nr ref. 14/D/2016

Dotyczy: przetargu nieograniczonego- pismem na zakup i dostawę samochodu dostawczego

Do Zamawiającego wpłynęły zapytania dotyczące przedmiotowego postępowania- treść w załączeniu.
Zamawiający udziela następujących wyjaśnień:

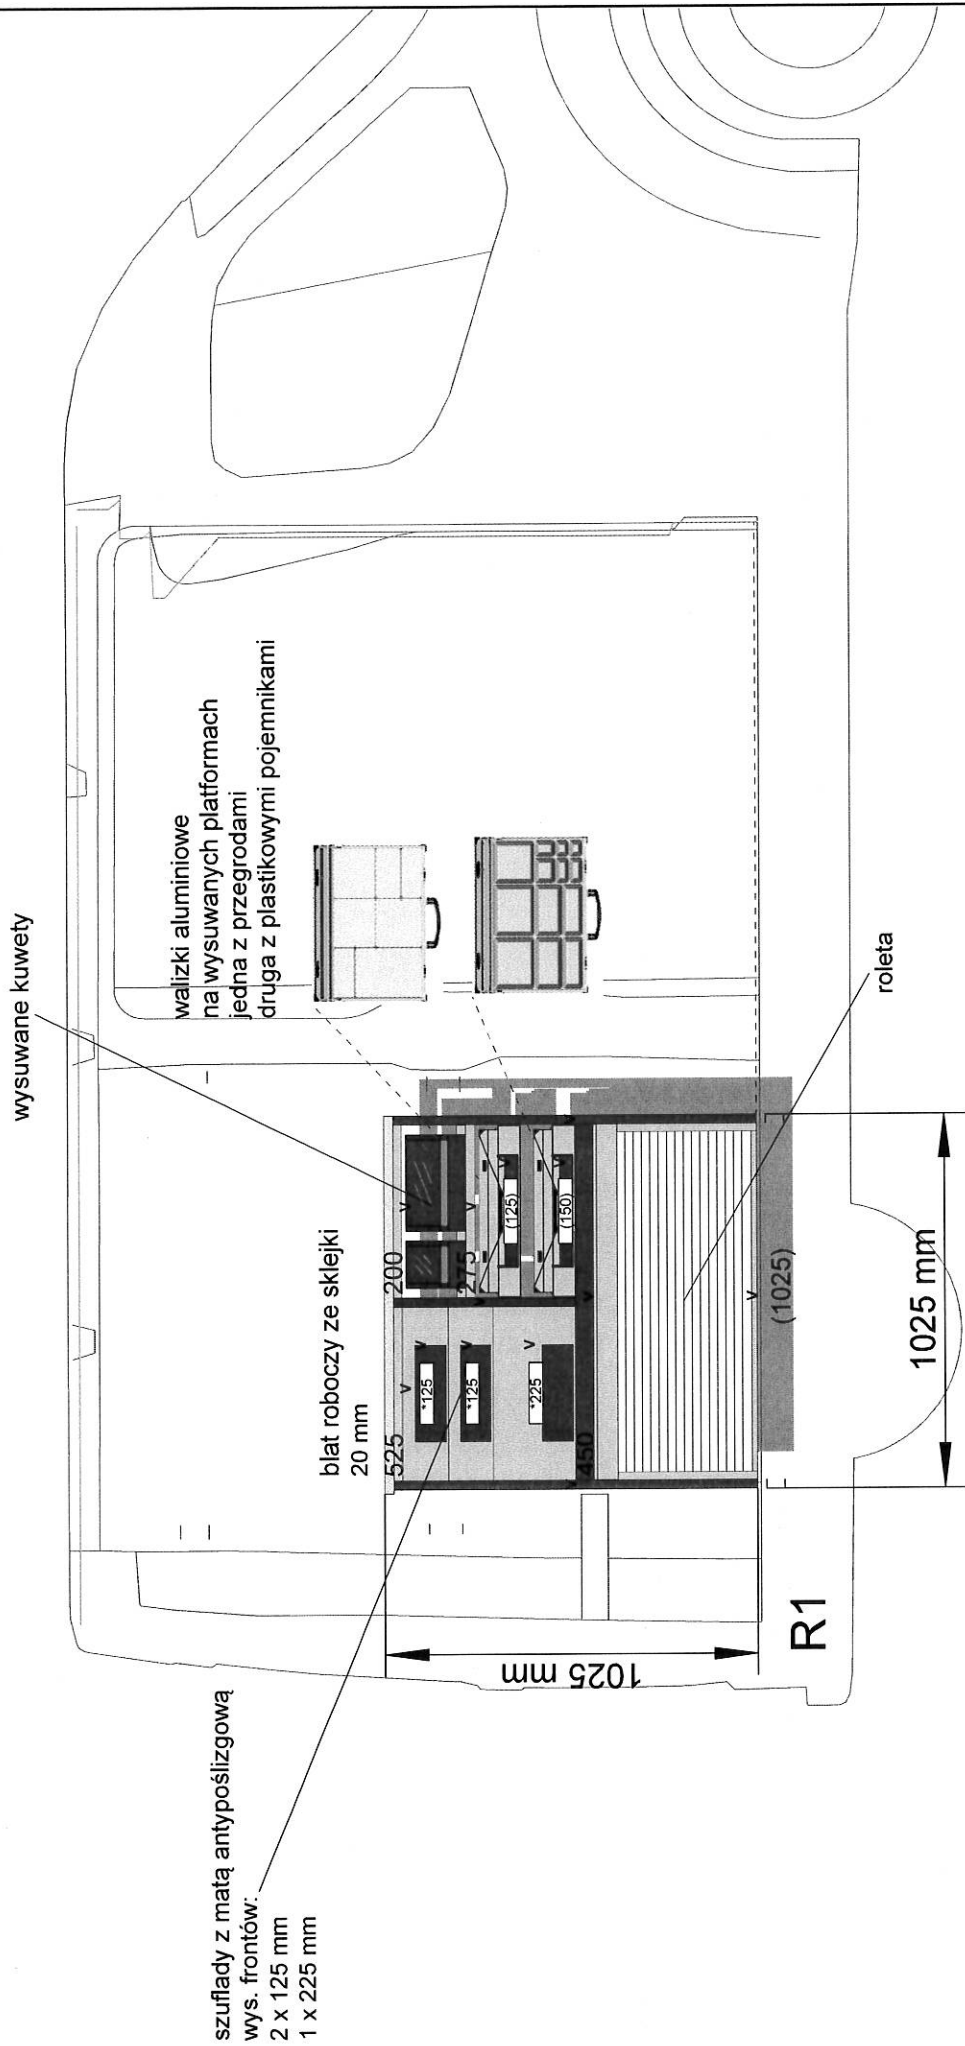
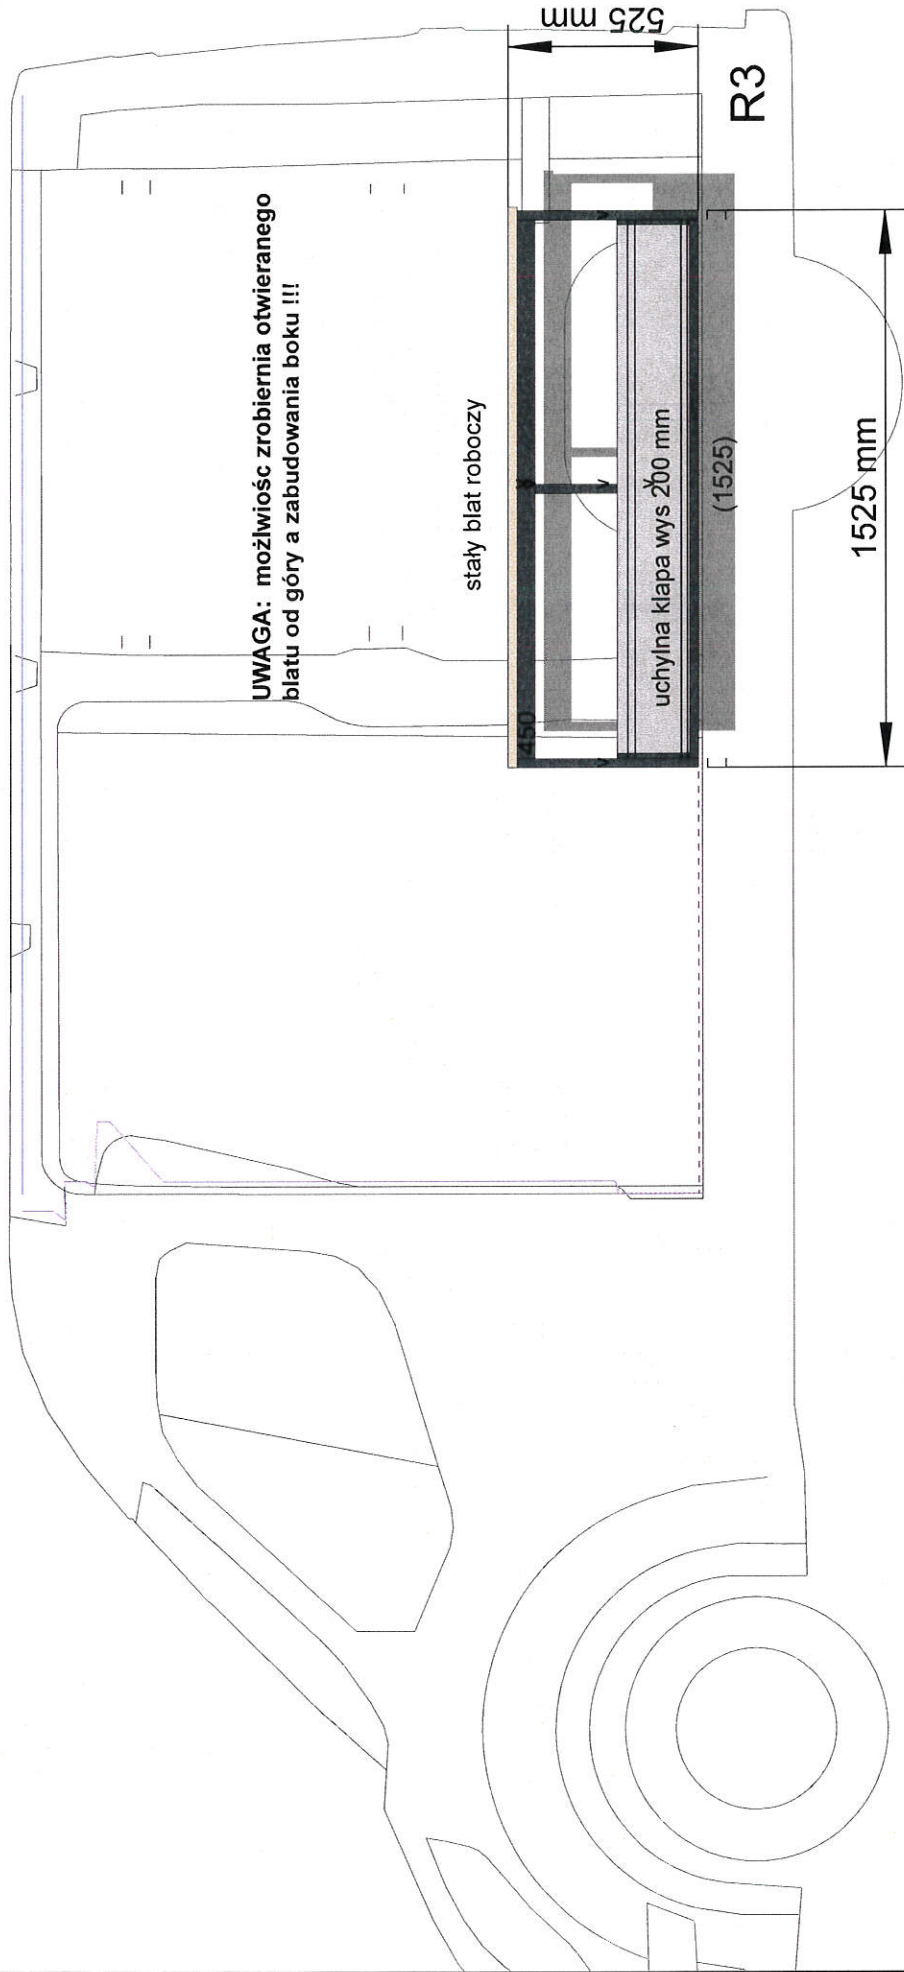
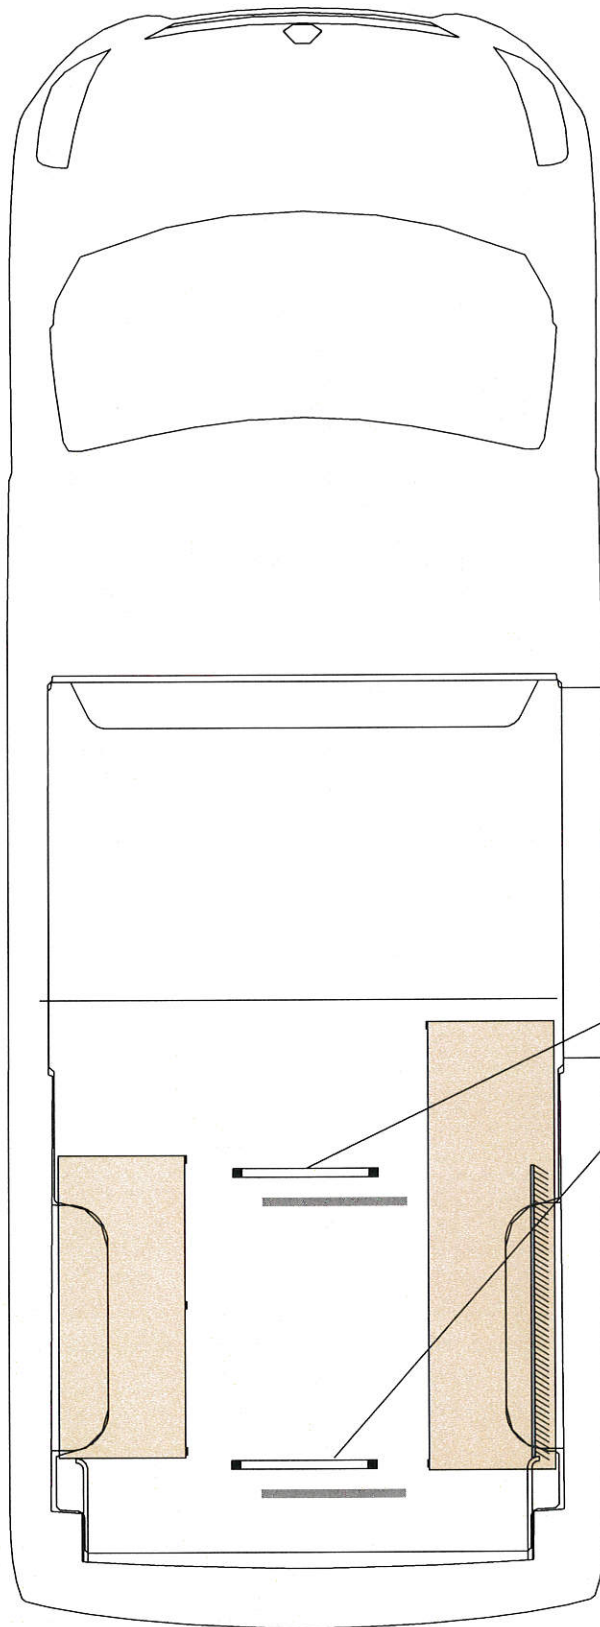
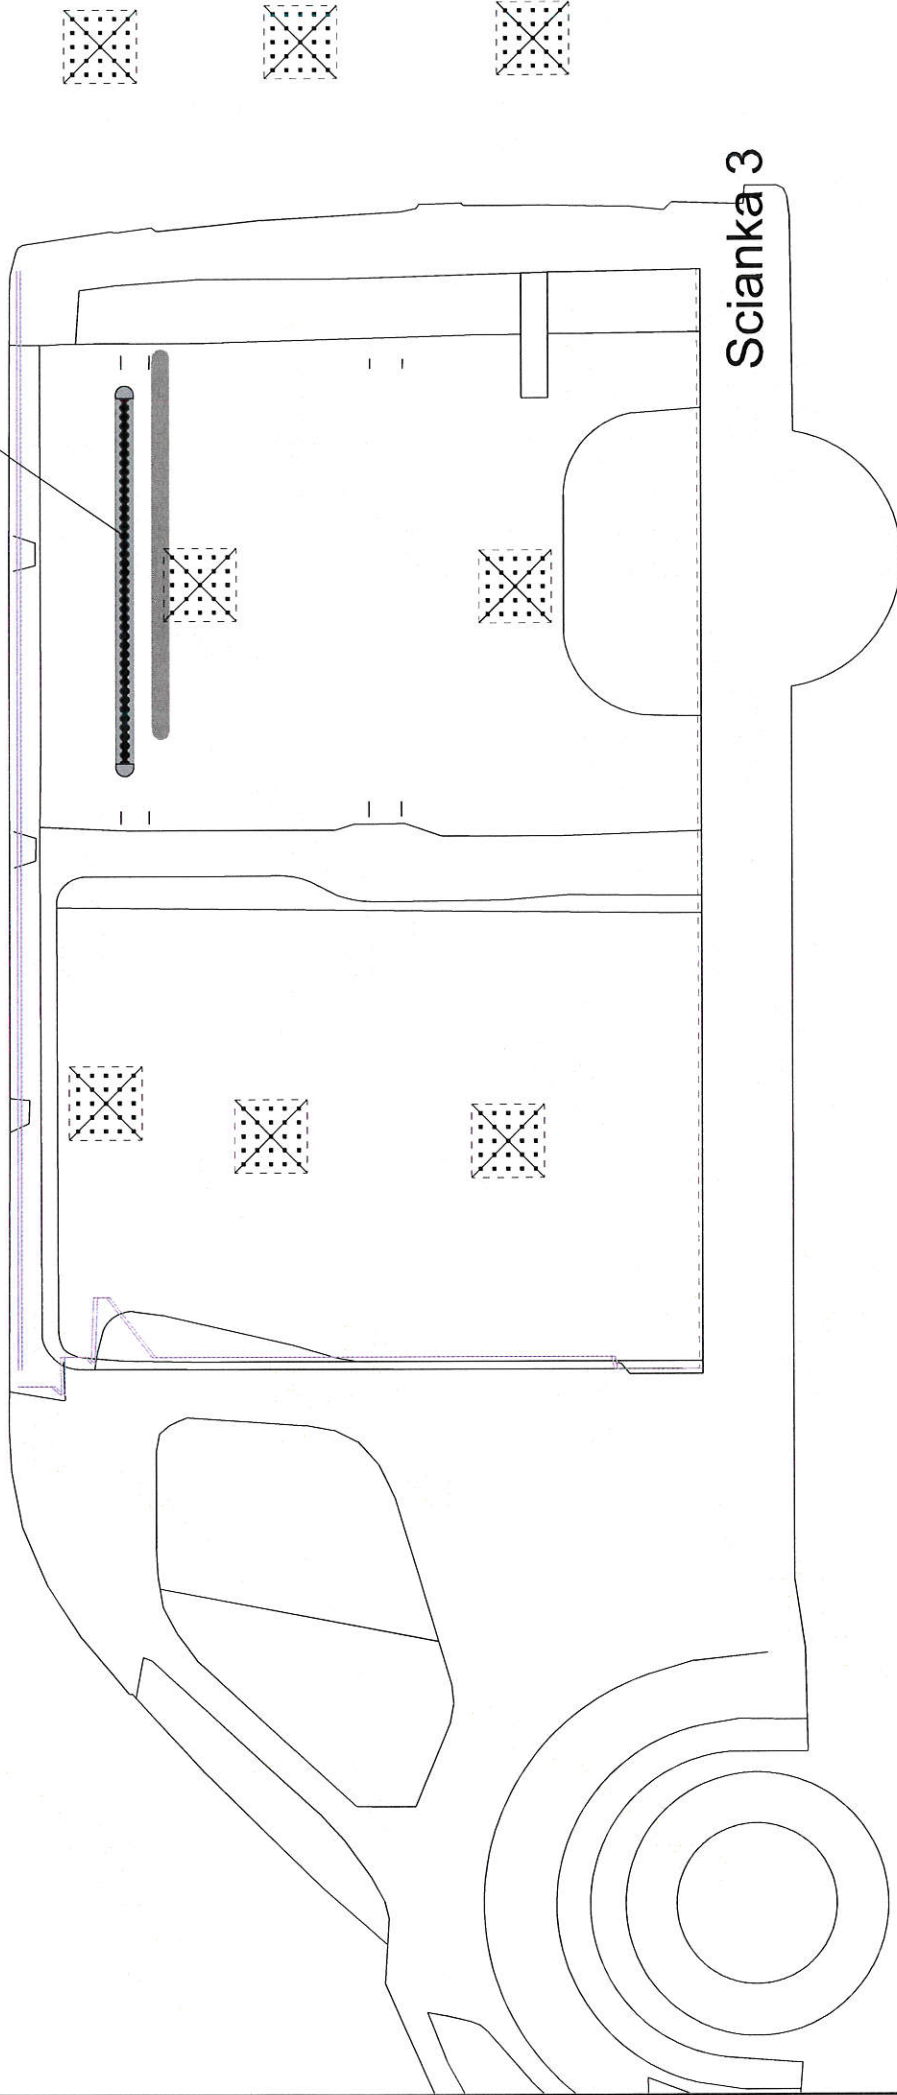
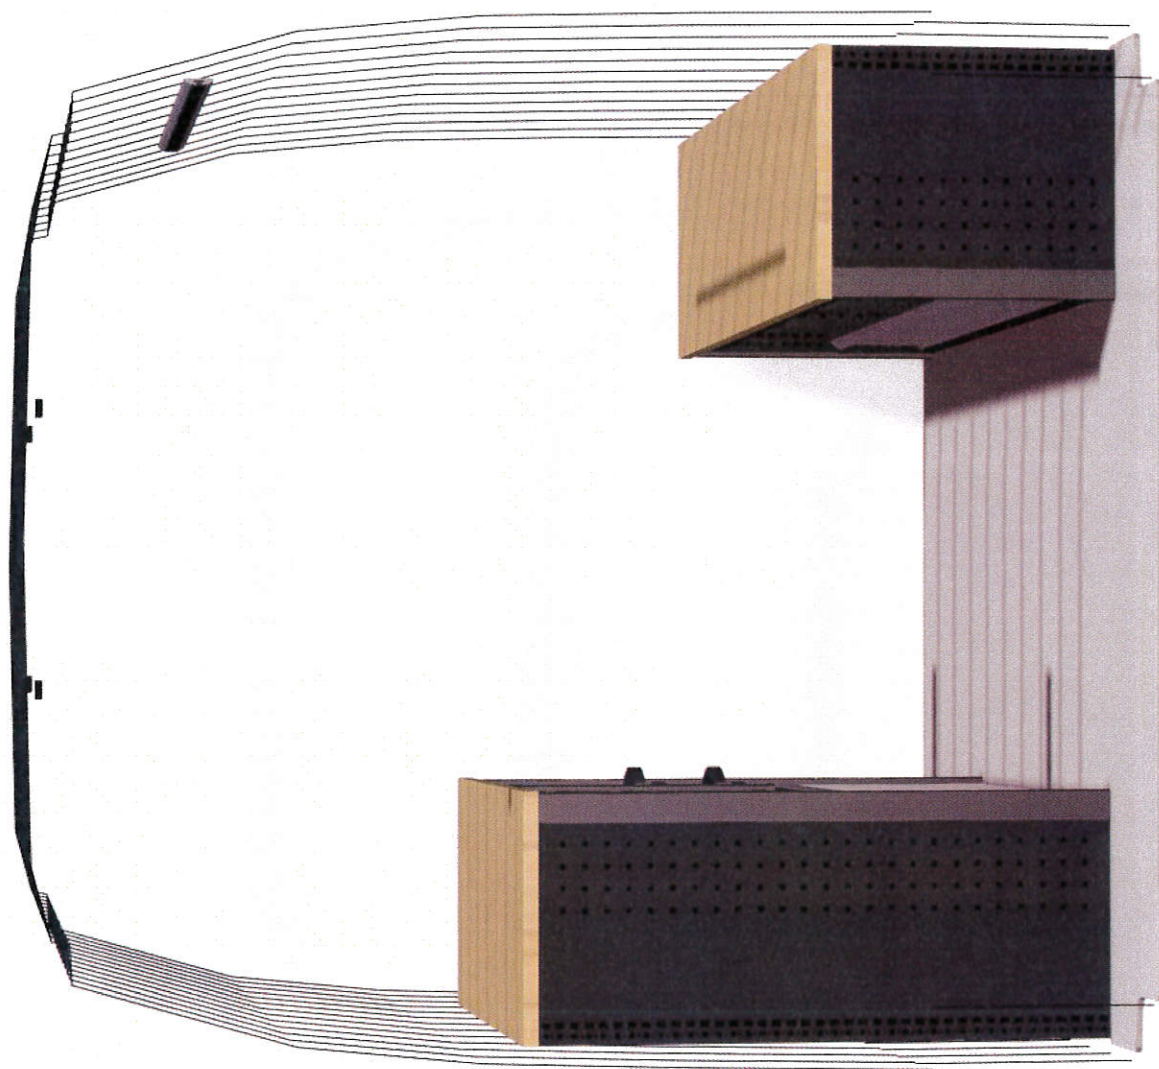
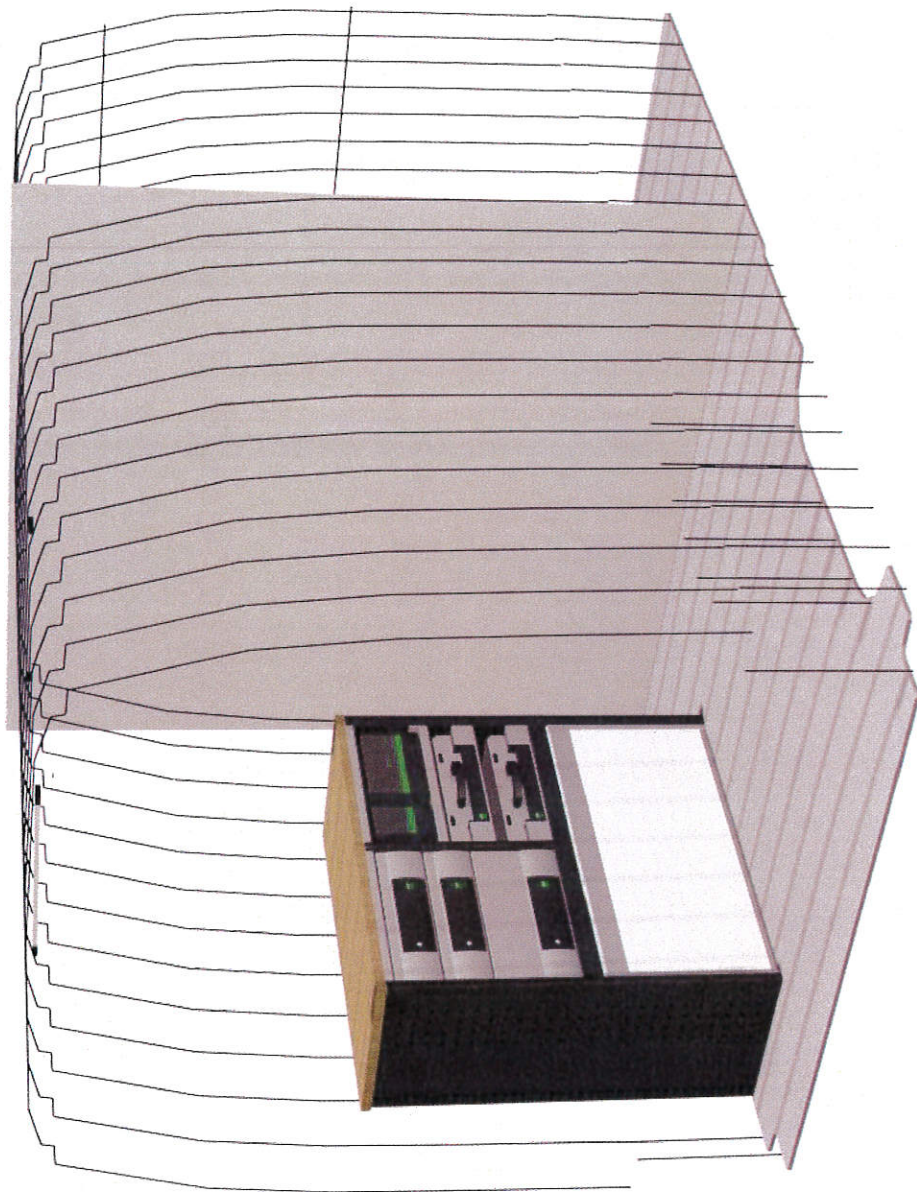
Mam pytanie odnośnie przetargu na dostawę samochodu dostawczego. Rozmawiałem z kilkoma firmami, które wykonują szafki metalowe, ale nikt nie jest w stanie w 100% spełnić Państwa oczekiwań odnośnie wymiarów i wykończenia, proszę mi powiedzieć czy dopuszczacie zabudowę taką jak w załączniku.

Co do konstrukcji szafek to: elementy nośne (ścianki boczne) są wykonane z blachy malowanej proszkowo. Ale już cała reszta, wszystkie półki, szuflady, walizki są aluminiowe. Wszystko po to aby odchudzić zabudowę.

Co do ścianek zaproponowałem materiał z polipropylenu, ponieważ jest on wodoodporny i nie chłonie wilgoci.

Ad.1. Zamawiający dopuszcza aby wszystkie półki, szuflady, walizki były aluminiowe.

Ad.2. Zamawiający dopuszcza wyłożenie ścian materiałem z polipropylenu.

Ad.3. Zamawiający przypomina o zachowaniu wymiarów określonych w załączniku nr 1. Dopuszcza się tolerancję wymiarów +/- 5 cm.
